Formular de evaluare a condițiilor de accesibilitate a clădirilor publice

Data: 04-06-2025

Categorii	Indicatori	Date colectate
Localitate, raion:	Ciucur-mingir (Cimislia)	
Adresa, strada, nr.:	-	
Instituția:	BESV-11/17(Casa de Cultura)	
Tipul instituției:	BESV	
Latitudinea:	46.440268 ,	
Longitudinea:	28.75209

Fig. V.23. – Exemplu de conformare a suprafețelor vitrate în cadrul foi de ușă și realizarea contrastului vizual

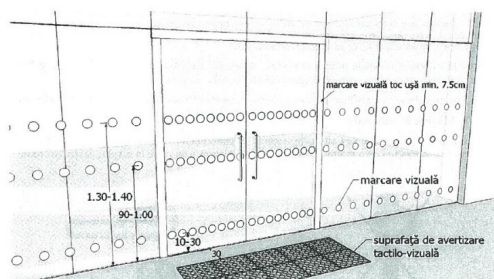
Categorii	Indicatori	Date colectate
	Dimensiuni ușă de intrare:	Dublă: 90 cm + 30 cm Standard: lumina ușii duble trebuie să fie de minim 90 cm Ușa mică din cea dublă se deschide
	Prag ușă de intrare:	Un prag cu înălțimea: 4 cm Standard: pragul trebuie să fie de maxim 2 cm
	Ușile de la intrare și din interiorul clădirii sunt dotate/marcate corespunzător cu semne contrastante:	Da Standard: este o diferență de culoare contrastantă (culori închise / culori deschise) între perete și podea

Fig.V.1 Buzunare la coridoare /p.47/

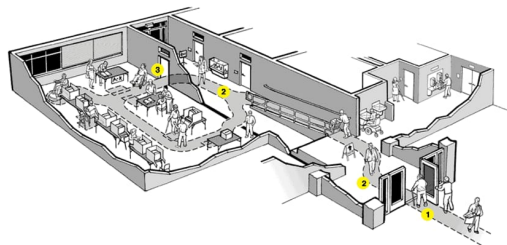
Coridoare:	Da
Lățimea coridorului (în cel mai îngust loc) este peste 150 cm?	Da
Trepte:	Da , 3 trepte , înălțimea:30 cm
Dacă sunt trepte, este o rampă interioară:	Nu
Dacă există trepte, sunt semnalate treptele cu elemente contrastante și/sau tactile:	Nu Standard: prima și ultima treaptă trebuie semnalate în culori contrastante
Pardoseala/podeaua în coridor este suprafață accesibilă:	Da
Suprafață alunecoasă:	Nu
Barriere/obstacole:	Nu
Culori contrastante (este o diferență de culoare contrastantă (culori închise / culori deschise) între perete și podea):	Da
Iluminare bună (lumină de zi și lumină artificială) pe hol și pe culoarele principale:	Parțial

Fig. V.42a Amenajarea unei cabine WC adaptate - tip A

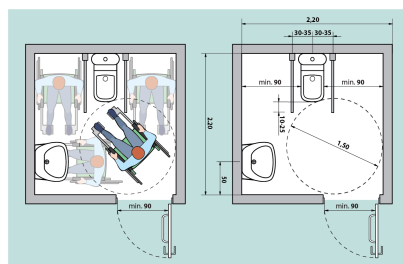
Grup sanitar în exterior:	Da
Grup sanitar în interior:	Nu
